Jetter

Technische Information
Versions-Update

**JX6-CON2 / JX6-CON3 Änderungen
von Version 3.001 bis Version 3.023**

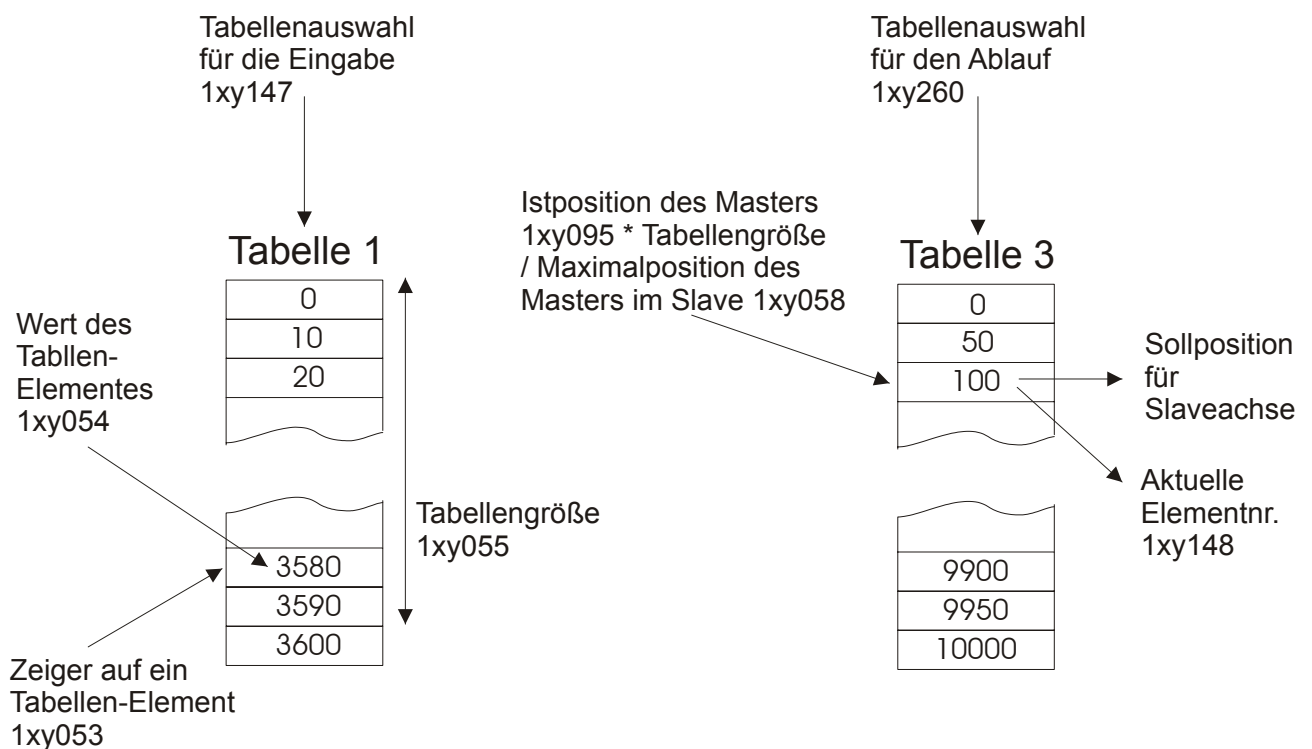
- (3.004) Ab dieser Version können die Tabellen getrennt eingegeben und abgearbeitet werden. Das bedeutet, es ist möglich während dem Ablaufen einer Tabelle eine andere einzugeben. Mit dem neuen Register 1xy260 kann die Tabellenauswahl für den Ablauf gemacht werden.

Die nachfolgende Skizze verdeutlicht die Eingabe und den Ablauf unterschiedlicher Tabellen:

Wie bei den vorherigen Versionen sind unterschiedliche Tabellengrößen zulässig. Solange das Register 1xy260 nicht beschrieben wird, wird das Register 1xy147 als Tabellenauswahl für den Ablauf benutzt.

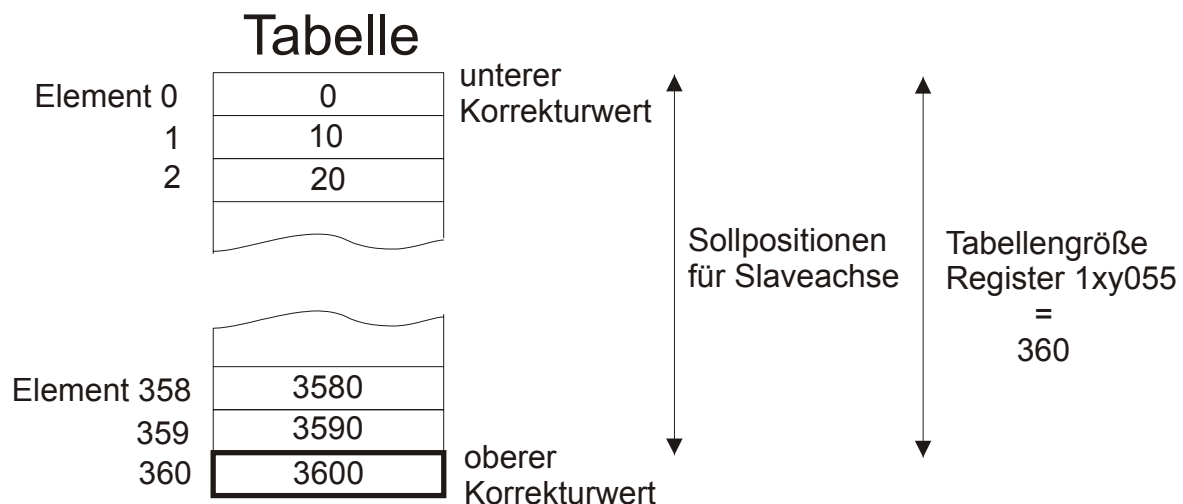
- (3.001) Die Verwendung der Beschleunigungsbegrenzung (Register 60) bei Nachlaufregler hatte nur in eine Richtung funktioniert.
- (3.002) Bei der Aufzeichnung der Istposition beim JetSym- oder Sympas-Oszi konnte es zu falschen Werten kommen.
- (3.003) Seit der Version 2.900 konnte es zu einem Fehler beim Anlegen einer Tabelle kommen, wenn zuvor eine Tabelle mit einem zu großen Tabellenzeiger beschrieben wurde.
- (3.004) Seit der Version 2.900 wurde der Korrekturwert beim Überlauf des Tabellenmodus auf das letzte Tabellenelement durchgeführt. Ab dieser Version muß der Korrekturwert wieder als weiteres Element eingegeben werden:

Der Korrekturwert beim Tabellenüberlauf berechnet sich wie folgt:

Korrekturwert

= Wert von Tabellenelement (Register 1xy055) – Wert von Tabellenelement (0)

= 3600 Inkremente – 0 Inkremente = 3600 Inkremente
